**Direction régionale de l'environnement,  
de l'aménagement et du logement**

Objet : Demande de compléments sur un dossier d'autorisation environnementale  
Parc éolien sur le territoire de la commune de Godenvillers et de Tricot

### RELEVÉ DES INSUFFISANCES

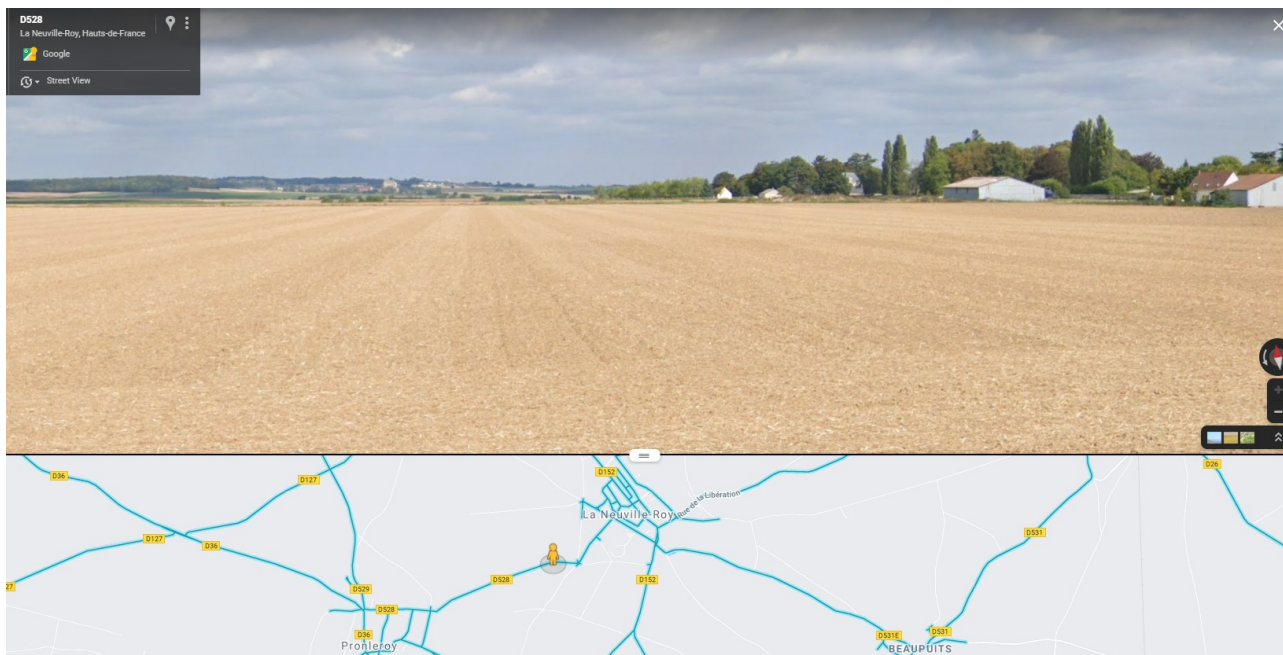
→ La qualité des photomontages devrait être améliorée en prenant en compte les remarques suivantes :

- les projets accordés mais non construits n'apparaissent pas toujours sur les photomontages ;
- les projets en instruction doivent également être figurés de façon distincte ;
- le nom des parcs doit être indiqué sur les photomontages ;
- lorsque des éoliennes sont masquées par la végétation, le relief ou des bâtiments, elles doivent figurer en filigrane ;
- les éoliennes du projet doivent être représentées avec le rotor de face et non de profil comme, par exemple, sur le photomontage 6 page 298 ;
- certains photomontages sont réalisés par temps brumeux et ne permettent pas de voir le paysage éloigné (PM 6, PM 8, PM 19, PM 27, PM 31, PM 33) ;
- sur certains photomontages, les éoliennes ne sont pas assez visibles (PM 19, PM 23, PM 31, PM 33, PM 34)

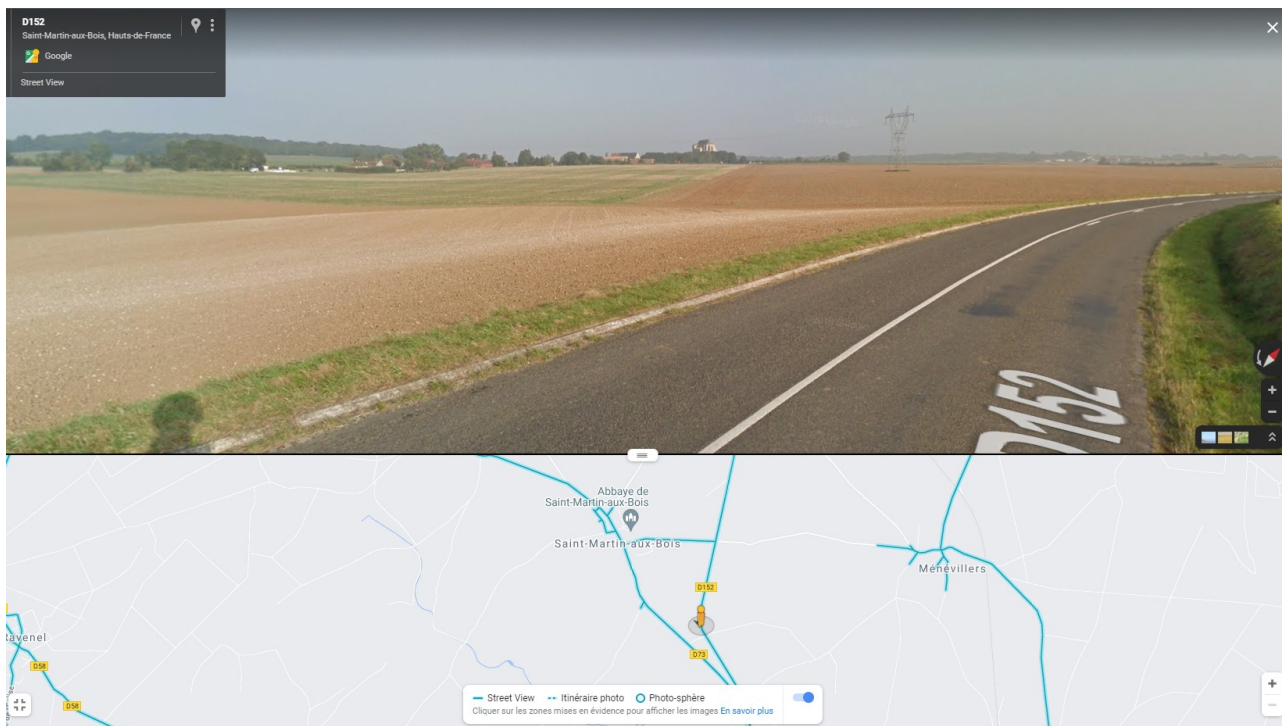
L'analyse et les photomontages réalisés dans le dossier indique que l'impact sur l'abbaye de Saint-Martin-aux-Bois est nul (PM 28 et 30) ou faible à modéré (PM40). Cependant, la coupe page 233 montre une covisibilité entre l'abbaye et le projet depuis La Neuville-Roy, mais aucun photomontage ne vient mettre en évidence cette covisibilité.

Il manque donc un photomontage depuis la D528 au Sud-Ouest de la Neuville-Roy (voir extrait Google Map ci

après).
